## 改善箇所説明図①

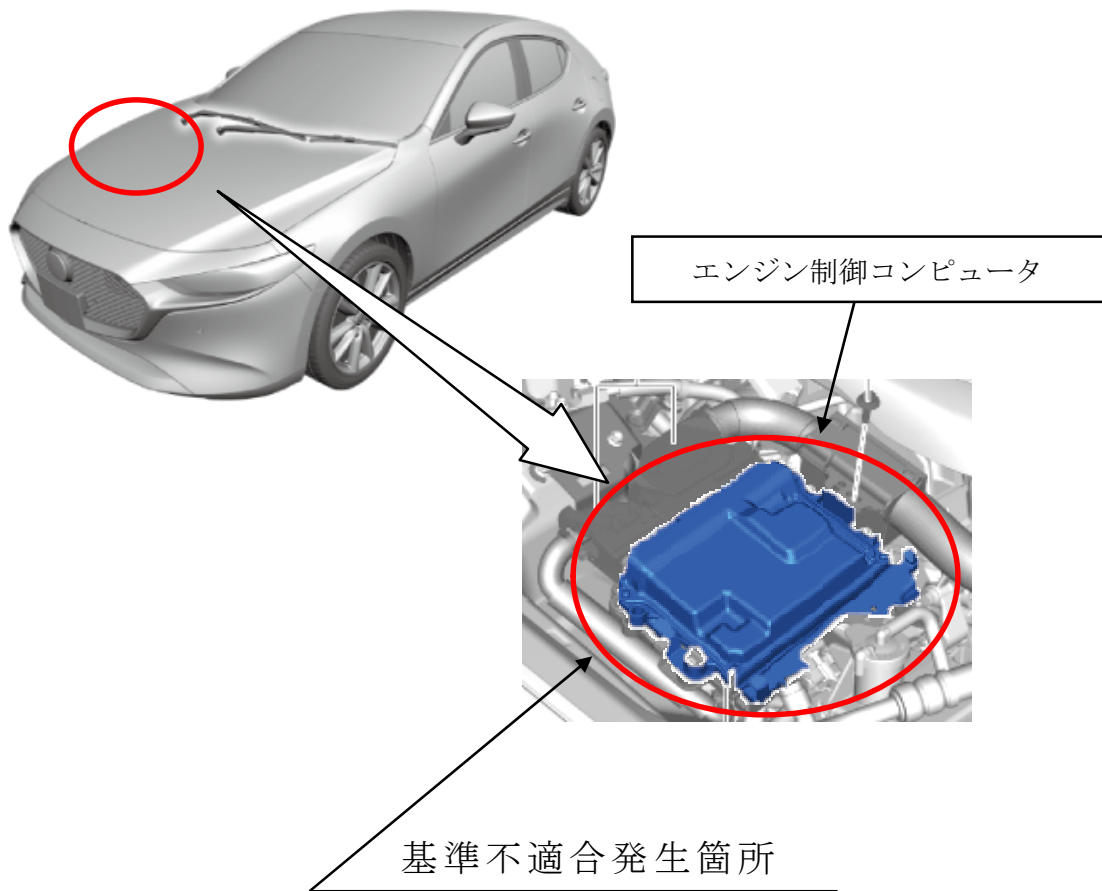
エンジン制御コンピュータにおいて、燃料噴射制御プログラムが不適切なため、燃焼室に大量の燃料蒸発ガスが流れ込んだ際に、インジェクタによる燃料噴射量を正しく制御できないことがある。そのため、燃焼に必要な燃料噴射量が不足し、最悪の場合、低車速時にエンストするおそれがある。

全車両、エンジン制御コンピュータの燃料噴射制御プログラムを対策プログラムに修正する。

識別：左リア・ドア・アッパ・ヒンジ取付けボルト（下側）の頭に黄ペンを塗布する。
